**Verslag huishoudelijke elektrische installatie op laagspanning en zeer lage spanning****Algemeen:**

Referentie: 004-20260205-03	Datum controle: 05/02/2026
Keurder: 004

Eigenaar: Onbekend	EAN-code: 541448820058132256
Adres installatie: Vogelzangwijk 6, 3190 - Boortmeerbeek	Nummer teller(s): 1lgz0574309439
Distributienetbeheerder installatie: Fluvius	
Datum uitvoering installatie:	<input checked="" type="checkbox"/> Vóór 01/10/1981 <input type="checkbox"/> Tussen 01/10/1981 en 01/06/2020 <input type="checkbox"/> Vanaf 01/06/2020
Type:	<input checked="" type="checkbox"/> Woonenheid <input type="checkbox"/> Niet-huishoudelijk <input type="checkbox"/> PV <input type="checkbox"/> Batterij <input type="checkbox"/> Laadpaal

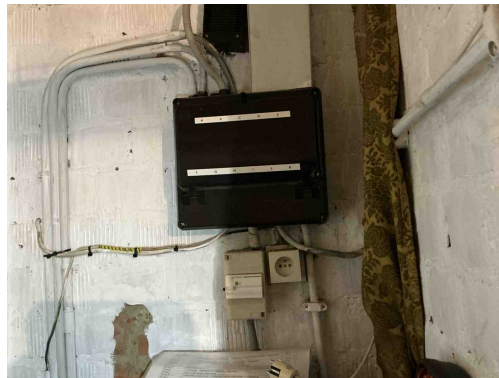
B17 - De voedingsspanning is niet op elk bord vermeld (Boek 1: 3.1.3.3).

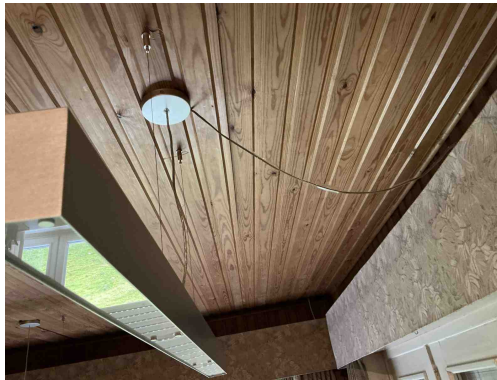
C21 - Het gebruik van geleiders van het type VOB, zonder bijkomende afscherming is niet toegestaan (Boek 1: 5.2.9.6).

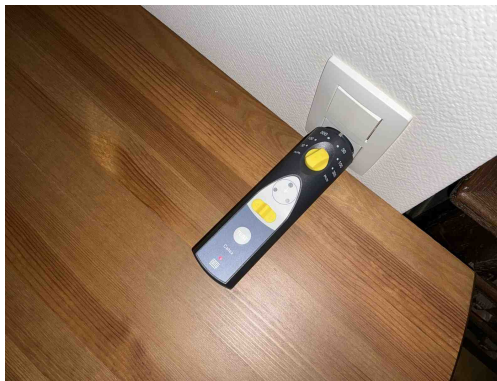
C21 - Het gebruik van geleiders van het type VOB, zonder bijkomende afscherming is niet toegestaan (Boek 1: 5.2.9.6).

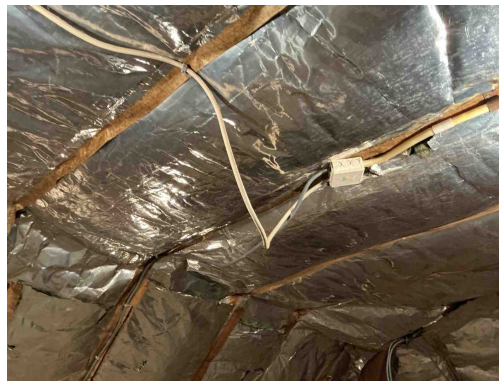
A16 - Er is geen continuïteit van de beschermingsgeleider van de contactdoos (Boek 1: 5.4.3.4).

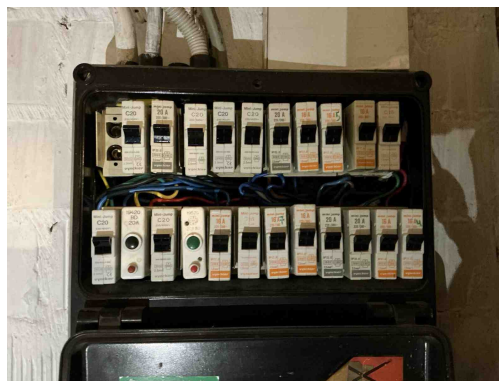
T11 - De contactdozen waarvan de toegekende stroomsterkte maximaal 16A en de toegekende spanning maximaal 250V bedraagt en niet bedoeld zijn voor de voeding van een of meerdere verbruikstoestellen voor een specifiek doel en niet geplaatst zijn in of op schakel- en verdeelborden, beschikken niet of IPXX-D (incl. gemeenschappelijke delen residentieel geheel) (Boek 1: 4.2.2.3/5.3.5.2).
